Oggetto: [ID: 9900] Aeroporto di Firenze. Project review del Piano di Sviluppo Aeroportuale al 2035. Procedimento di VIA/VAS integrato, ai sensi dell'art. 6 comma 3-ter del D.Lgs.152/2006 - Fase di *Scoping*. Comunicazione procedibilità istanza, Responsabile del procedimento, e pubblicazione documentazione. **Invio contributi tecnici.**

Oggetto: [ID: 9900] Aeroporto di Firenze. Project review del Piano di Sviluppo Aeroportuale al 2035. Procedimento di VIA/VAS integrato, ai sensi dell'art. 6 comma 3-ter del D.Lgs.152/2006 - Fase di *Scoping*. Comunicazione procedibilità istanza, Responsabile del procedimento, e pubblicazione documentazione. **Invio contributo**

Oggetto: Aeroporto di Firenze. Project review del Piano di Sviluppo Aeroportuale al 2035. Procedimento di VIA/VAS integrato, ai sensi dell'art. 6, comma 3-ter, del DLgs 152/2006 - Fase di Scoping | **contributo tecnico**

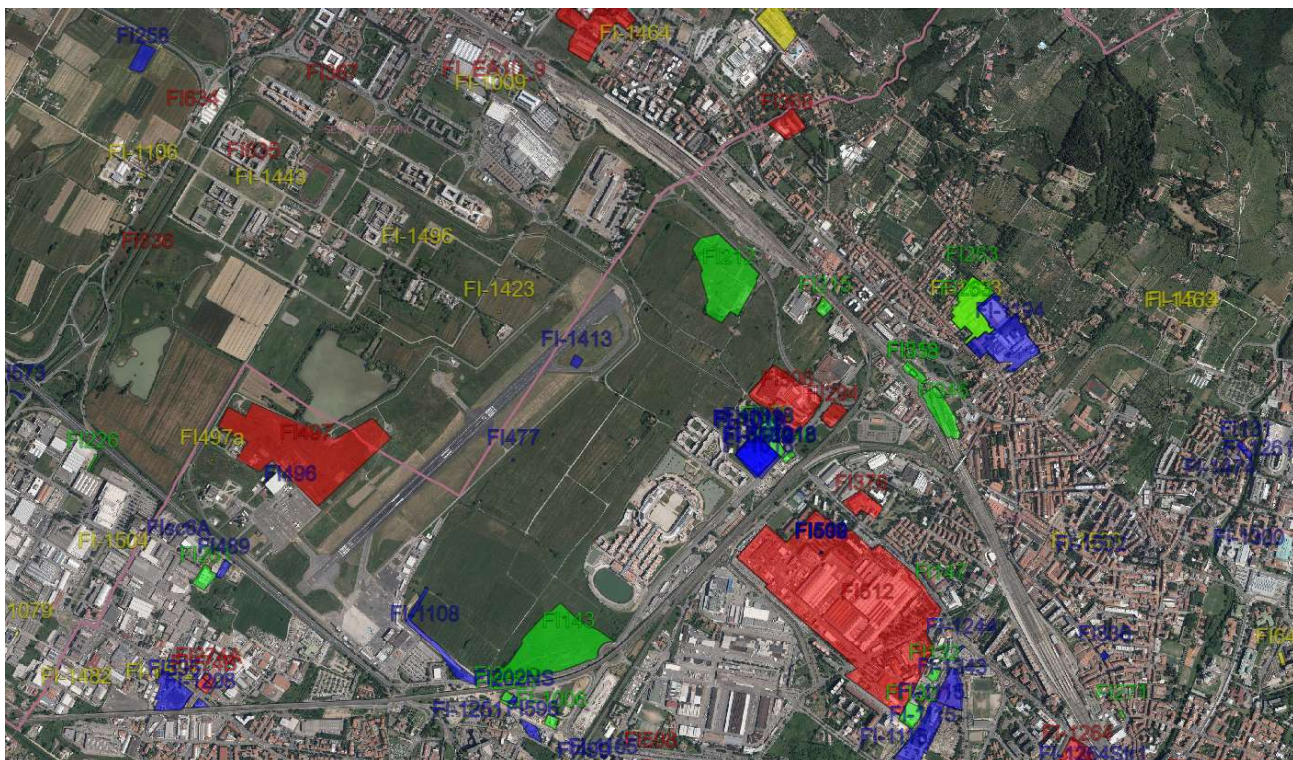
In relazione alla valutazione delle interferenze dell'infrastruttura aeroportuale con le aree in bonifica presenti in prossimità del tracciato in via generale si osserva che:

- nel caso in cui l'infrastruttura interferisca SITI con procedimenti di bonifica aperti, in fase di approvazione del progetto dovranno essere espletate le procedure di cui all'art. 242-ter del D.Lgs. 152/06.

- ove l'infrastruttura intersechi aree iscritte all'anagrafe dei siti da bonificare SISBON con procedimenti di bonifica chiusi con l'approvazione di AdR ovvero porzioni risultate non contaminate con vincolo di utilizzo, resta fermo l'obbligo di riattivare le procedure di cui al titolo V parte IV del D.lsg.152/06, in caso di modifica delle condizioni antropico - ambientali utilizzate per l'Adr ovvero delle condizioni dei vincoli di utilizzo;

- ove l'infrastruttura intersechi aree iscritte all'anagrafe dei siti da bonificare SISBON con procedimenti di bonifica chiusi è necessario valutare la compatibilità delle condizioni ambientali definite in sede ed in esito al procedimento di bonifica con le previsioni insediative dal masterplan (con particolare riferimento alla destinazione d'uso e/o ai vincoli residui).

- ove infine l'infrastruttura intersechi aree iscritte all'anagrafe dei siti da bonificare SISBON con procedimenti di bonifica chiusi dove sono stati eseguiti di interventi di messa in sicurezza permanente: gli interventi che interessano l'area in esame devono essere effettuati senza interferire e/o creare alterazioni alle misure di contenimento realizzate. Nel caso in cui gli interventi in progetto prevedessero di interferire con misure di contenimento vige l'obbligo di riattivare, preliminarmente all'attuazione di detti interventi, la procedura di cui di cui al titolo.

Sovrapposizione elaborato "V2018_6 Planimetria generale" del PUE Castello con area interessata dal Piano di Sviluppo Aeroportuale 2035 | in **viola** il sedime aeroportuale, in **blu** le vasche di compenso, in **nero** (tratteggio) il confine comunale.

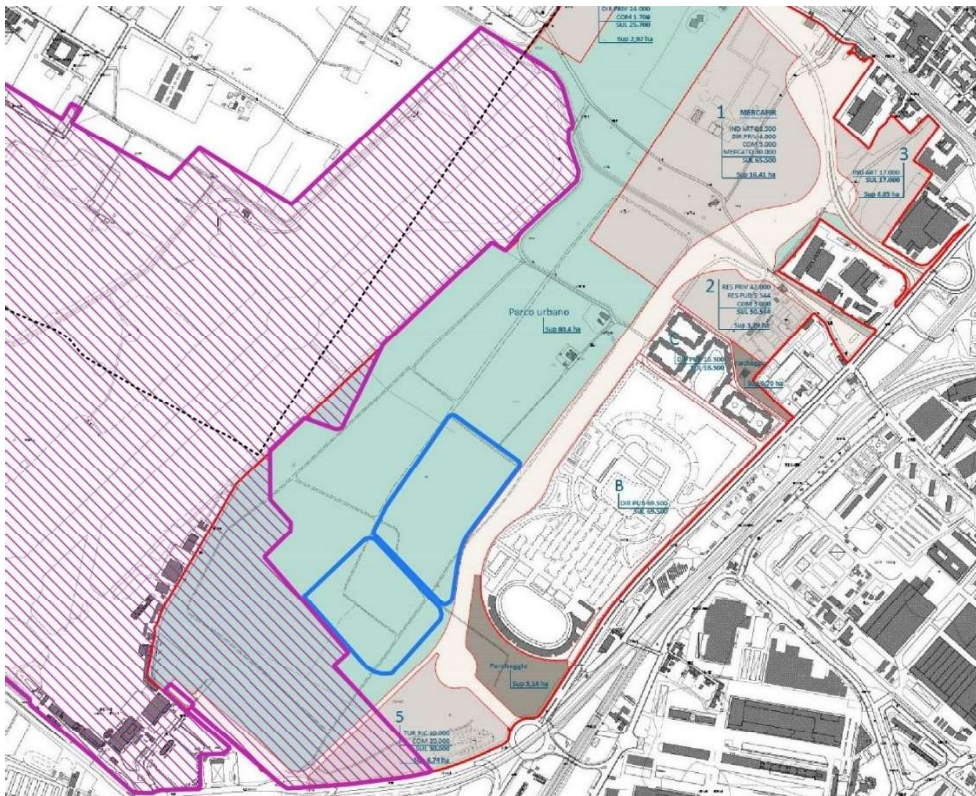
Dal confronto tra gli elaborati del PUE e l'area interessata dal Piano di Sviluppo Aeroportuale 2035 (sedime aeroportuale e opere di messa in sicurezza idraulica - vasche di compenso) emerge come quest'ultima intercetti aree destinate a:

- parco urbano;
- corridoio infrastrutturale;
- lotto edificabile (Unità di Intervento 5: 10.000 mq SUL a destinazione turistico-ricettiva, 20.000 mq di SUL a destinazione commerciale).

Per tutto quanto sopra detto, si comunica che l'assetto proposto dal Piano di Sviluppo Aeroportuale al 2035 dell'Aeroporto di Firenze non risulta conforme agli strumenti urbanistici vigenti (e adottati) del Comune di Firenze né alla pianificazione attuativa approvata.
